AUTOSTRADA REGIONALE CISPADANA DAL CASELLO DI REGGIOLO-ROLO SULLA A22 AL CASELLO DI FERRARA SUD SULLA A13

PROGETTO DEFINITIVO

INQUADRAMENTO GENERALE DELL'INTERVENTO

PROCEDURA DI VERIFICA DI OTTEMPERANZA DI CUI ALL'ART. 28 DEL D.LGS 152/2006 E SS. MM. E II.
PRIMA ISTANZA - RELAZIONE

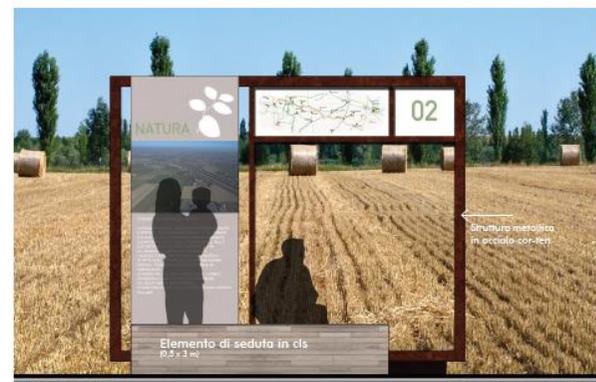
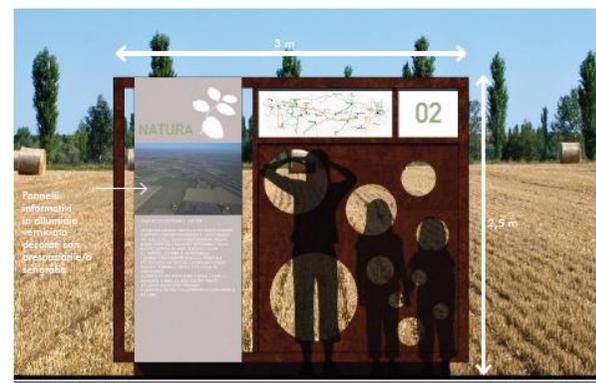
ID	Ambito	Ambito di ottemperanza prescritto	Ambito di ottemperanza proposto	Corrispondente prescrizione RER
28.5	Generale	Non definito	Progetto Definitivo	7.4
<p><u>Prescrizione 28.5 CTVIA:</u> La viabilità ciclabile, prevista dal progetto, dovrà, dal punto di vista funzionale, connettersi con i tracciati esistenti o pianificati al fine di concorrere alla promozione della mobilità lenta casa-lavoro e casa-scuola.</p> <p><u>Prescrizione 7.4 RER:</u> La viabilità ciclabile, prevista dal progetto, dovrà, dal punto di vista funzionale, connettersi con i tracciati esistenti o pianificati al fine di concorrere alla promozione della mobilità lenta casa-lavoro e casa-scuola</p> <p><u>Analisi di Ottemperanza:</u> Il Progetto Definitivo risulta essere coerente con la prescrizione in oggetto. L'attenta analisi del paesaggio interessato dalla realizzazione della nuova infrastruttura ha condotto a cogliere l'opportunità di una valorizzazione della mobilità lenta che potesse rafforzare la fruibilità consapevole del territorio, dei suoi valori e della ricchezza delle sue offerte storico-testimoniali, naturalistiche, culturali ed enogastronomiche. La necessità di implementare le opportunità di attraversamento lento e consapevole del territorio, rafforzando le reti ciclabili esistenti e prevedendo luoghi dedicati all'approfondimento e alla scoperta del contesto attraversato, non prescinde tuttavia dalla possibilità che possa essere prevista una fruizione a scala locale degli itinerari previsti, nell'ottica di rispondere ad una mobilità finalizzata ai tragitti casa-lavoro e casa-scuola. Da un lato, quindi, si ritiene che l'autostrada possa essere l'occasione di racconto e scoperta di un territorio e dei suoi valori, anche attraverso l'offerta di differenti modalità di attraversamento e viaggio, ricreando itinerari e percorsi specifici che, mantenendo come cardine l'asse dell'infrastruttura, possano garantire fruibilità e visibilità a luoghi di elevato valore storico o naturalistico. L'obiettivo finale, quindi, sarà quello di creare una fitta rete ciclabile che contribuirà ad aumentare considerevolmente la capillarità e l'interconnessione dei diversi percorsi, anche con valenza locale o di medio raggio, istituendo in tal modo una rete ciclabile gerarchica e fruibile in base a differenti finalità. In particolare, è stata individuata la possibilità di implementare la fruibilità ciclabile locale convertendo in itinerari ciclabili parte delle piste di cantiere (controstrade) impiegate per la realizzazione dell'infrastruttura (per complessivi 25 km) e utilizzando raccordi con ciclabilità esistenti individuati su viabilità secondarie o interpoderali (per complessivi 36 km). Tali percorsi andranno ad integrare i principali itinerari di valenza territoriale già presenti nel contesto di riferimento (ciclovia del Sole, ciclabile Modena - Ferrara e ciclabile Bologna - Ferrara) e i percorsi ciclabili secondari, evidenziati in colore blu nello stralcio planimetrico dall'elaborato 3772_PD_0_000_0MA00_0_MA_P5_05. Il sistema di itinerari così implementato permetterà, con espresso riferimento a quanto richiesto dalla CTVIA, di favorire i collegamenti ciclabili fra gli ambiti rurali ed i centri urbani maggiormente prossimi all'infrastruttura, favorendo, in tale ottica, anche la mobilità lenta a carattere sistematico casa-scuola e casa-lavoro.</p>

Merita, infine, di essere ricordato che la rete di itinerari così configurata verrà supportata da uno specifico progetto di segnaletica integrata, rivolto sia all'utenza autostradale sia all'utenza ciclopedonale, che prevede l'impiego di segnali e totem informativi dislocati in corrispondenza di punti di particolare interesse.

Gli elementi di segnaletica integrata sono stati appositamente studiati al fine di garantire, allo stesso tempo, l'integrazione col paesaggio e con gli altri manufatti dell'infrastruttura e la massima efficacia comunicativa; si sono pertanto definiti cromatismi, loghi e varie tipologie di segnali a seconda delle funzioni specifiche previste:

- segnaletica a "totem" posta lungo l'infrastruttura in corrispondenza dei luoghi e degli ambiti adiacenti di particolare interesse;
- segnaletica integrata con pannelli descrittivi e di approfondimento in corrispondenza degli svincoli di accesso ai diversi territori comunali, nelle aree di sosta in adiacenza dei luoghi di elevato interesse naturalistico, storico o culturale che i percorsi ciclabili, di volta in volta affiancano.

Un ulteriore approfondimento ha riguardato la segnaletica specifica in funzione della mobilità lenta e di attraversamento consapevole del territorio, in particolare sono state individuate differenti tipologie da dislocarsi lungo gli itinerari ciclabili di progetto al fine di favorire l'orientamento, l'integrazione con le reti e gli itinerari esistenti e l'approfondimento di determinati contesti.
